伊方発電所第1号機 格納容器再循環サンプスクリーン取替工事

スクリーン取替前後比較

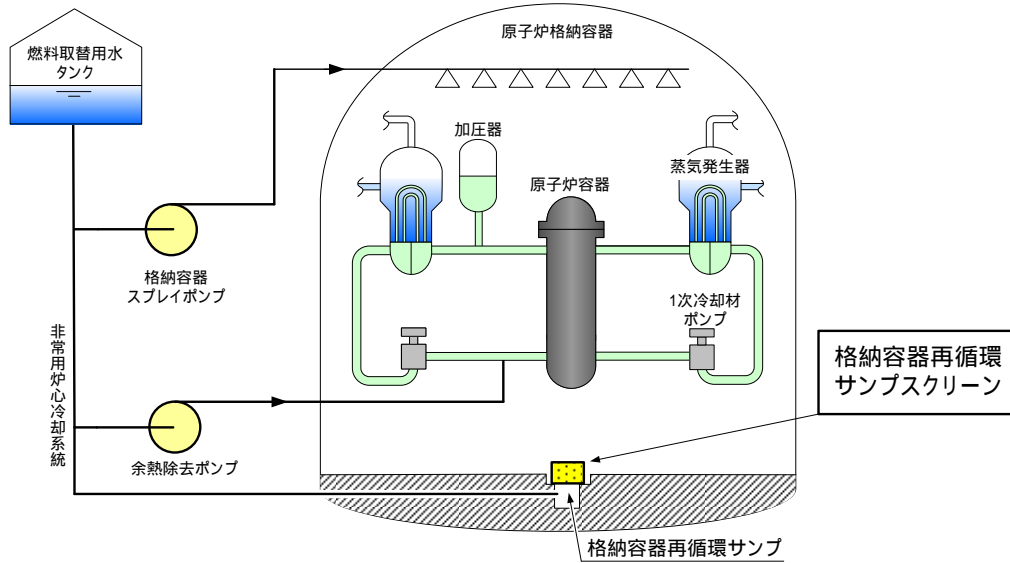
既設の格納容器再循環サンプスクリーンを撤去のうえ、形式を変更し、性能の向上（面積の拡大）を図った新たな格納容器再循環サンプスクリーンを設置した。
